**Progetto:** Progetto "Impianto eolico di Telti", dalla potenza di 54 MW con opere di connessione alla RTN, nei comuni di Telti e Calangianus (SS)

**Codice Procedura:** 10296

**OGGETTO:** Costruzione ed esercizio di un impianto di produzione di energia elettrica da fonte eolica on-shore denominato “Impianto eolico di Telti”, previsto nei Comuni di Telti (SS) e Calangianus (SS), avente potenza installata pari a 54,00 MW. **Osservazioni**

**Richiedente:** Società ENEL GREEN POWER ITALIA Srl

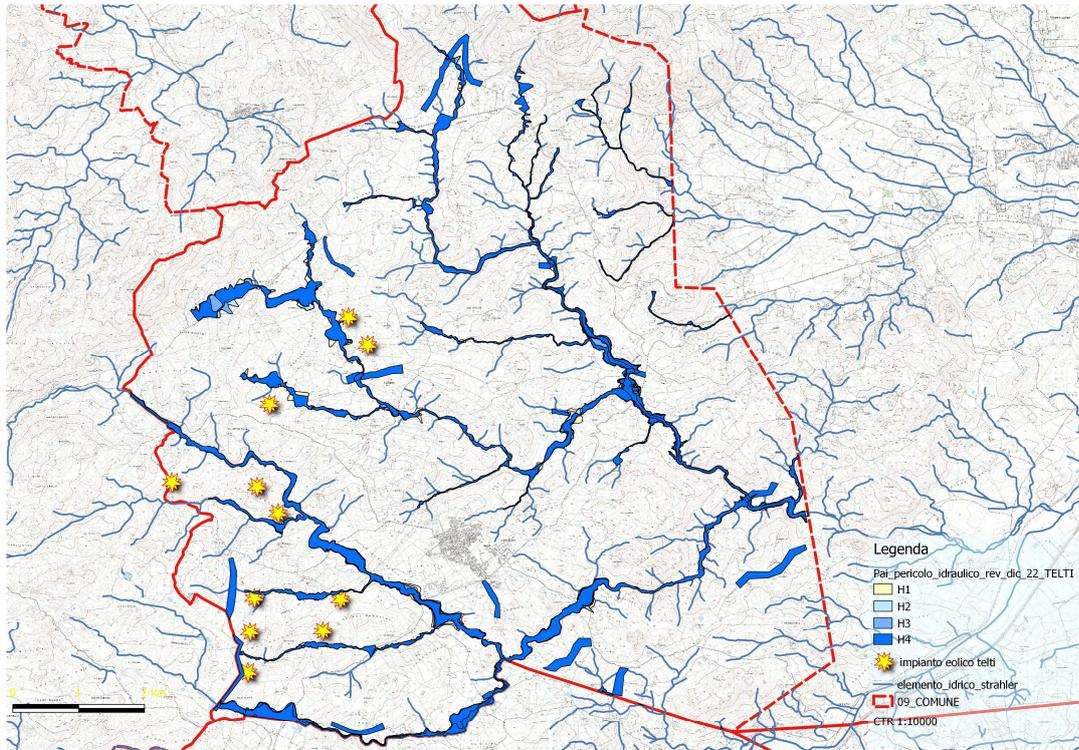
Il progetto proposto non riporta alcun riferimento al Piano di Assetto Idrogeologico della Regione Sardegna. Non c’è traccia della cartografia delle aree di allagamento di cui si riporta di seguito una stampa ridotta per il comune di Telti

Tanto basta per ritenere che del reticolo minore non si sia tenuto alcun conto. Tanto meno è stata considerata la pericolosità idraulica del comune di Calangianus ove insiste la viabilità lungo la quale si installerà il cavidotto di connessione alla rete nazionale.

Non è indicata la tipologia di calcolo delle portate che deve riferirsi ai metodi illustrati nel piano di assetto idrogeologico.

Prescindendo quindi da qualsiasi analisi idrologico (neppure sono riportati calcoli con metodi alternativi a quelli illustrati nel PAI) il proponente risolve il problema delle interferenze della viabilità con una soluzione che dal punto di vista idraulico denota un’evidente sottovalutazione del

problema laddove sceglie di prolungare i 'tombini' esistenti al fine di garantirsi una carreggiata adeguata per il passaggio dei mezzi.

Si trascura totalmente la verifica dei franchi idraulici richiesti dalle norme regionali a garanzia del corretto deflusso delle acque con la necessaria sicurezza.

## SEZIONE TIPICA VIABILITÀ DA REALIZZARE IN RILEVATO SCALA 1:20

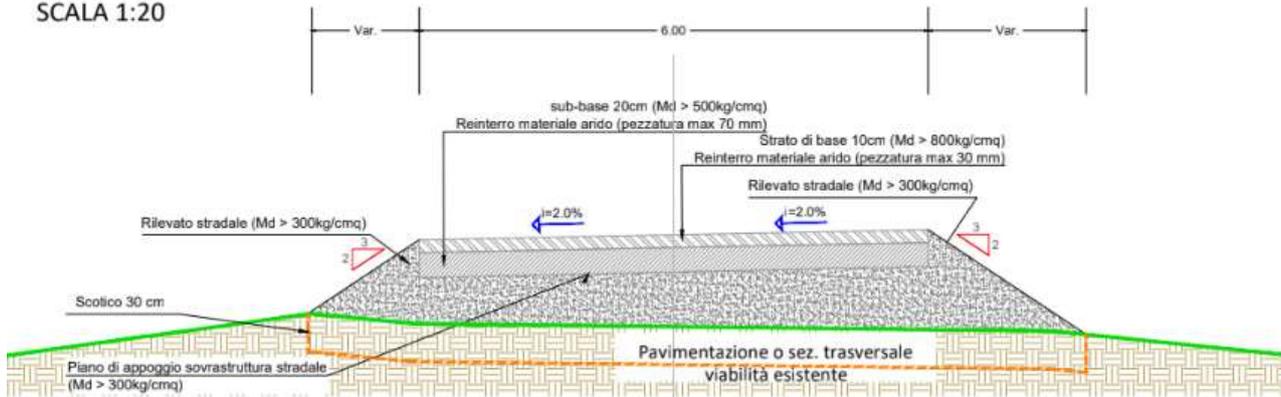
Anche se i trasporti dovessero limitarsi ai soli generatori bisogna rimarcare che saranno necessari mezzi con "lunghezza del rimorchio fino a 80 metri per la pala, di lunghezza 29,96 m e diametro 5,27 m per il trasporto della navicella e del tronco maggiore della torre".

Diventa estremamente importante rilevare che indicativamente la capacità di carico per le vie di accesso deve essere di almeno 2 kg/cm<sup>2</sup> (circa 0,2 Mpa), mentre per le strade interne deve essere almeno di 4 kg/cm<sup>2</sup>, mantenendo questo valore fino ad una profondità di 1 m per le strade di accesso e di 3 m per le strade interne al campo eolico.

La viabilità esistente non presenta tali caratteristiche dimensionali per l'intero sviluppo e pertanto dovranno necessariamente essere previsti degli adeguamenti (ampliamento della carreggiata, modifica al raggio di curvatura, disboscamento o importanti capitozzature alla vegetazione) che non sono state computate con conseguente falsatura delle valutazioni sulla viabilità.

Per la realizzazione delle opere è necessario il trasporto di notevoli quantità di materiali e mezzi che solo marginalmente vengono computati.

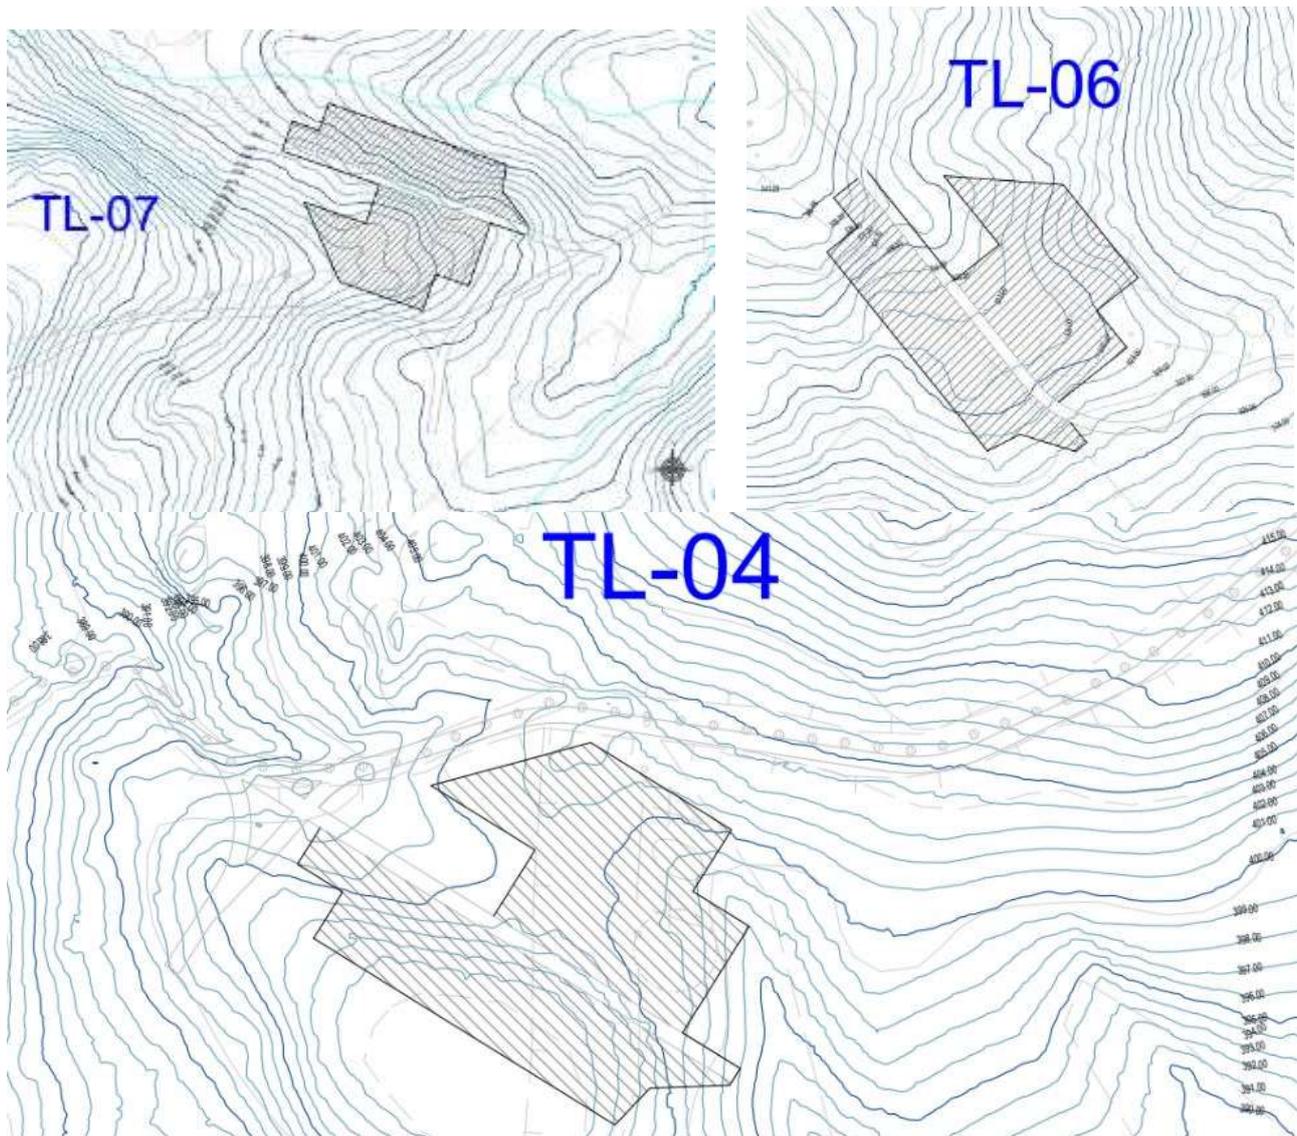
10000 mq di superficie! La piazzola dovrà essere realizzata su una base di capacità portante considerevole, il che prevede una forte compattazione del terreno.

Come visibile dalle curve di livello del terreno naturale sede della piazzola di cantiere risulta particolarmente evidente che il sito non è adeguato alla realizzazione di tale superficie senza che ne risultino evidenti enormi quantità di scavi e riporti che comprometterebbero per l'intera superficie (1 Ha) e oltre, un grosso impatto sia in termini di visuale che di connessione tra le diverse aree dei fondi.

Schemi e foto in ciclostile, usate per ogni progetto e in ogni contesto, rendono quasi banale l'operazione.

Nella realtà, gli aerogeneratori eolici in progetto sono posti nelle aree sommitali dei rilievi, tra formazioni granitiche affioranti in aree ricoperte da boschi di macchia mediterranea. Solo in alcuni casi si interviene in aree già oggetto di attività agricola, negli altri la naturalità è attestata dalla presenza di tafoni anche di notevoli dimensioni.

In tale contesto non sono ipotizzabili scavi, sterri e riporti se non di enorme entità. Quali saranno allora i reali impatti delle opere? Come sono stati calcolati i volumi di scavo e riporto senza tenere conto di tali criticità? E come si è potuto dar corso al calcolo dei costi delle opere in maniera non sbilanciata nei confronti dei soli ipotetici "vantaggi"? Risulterebbe scontata la necessità un approfondimento progettuale puntuale.
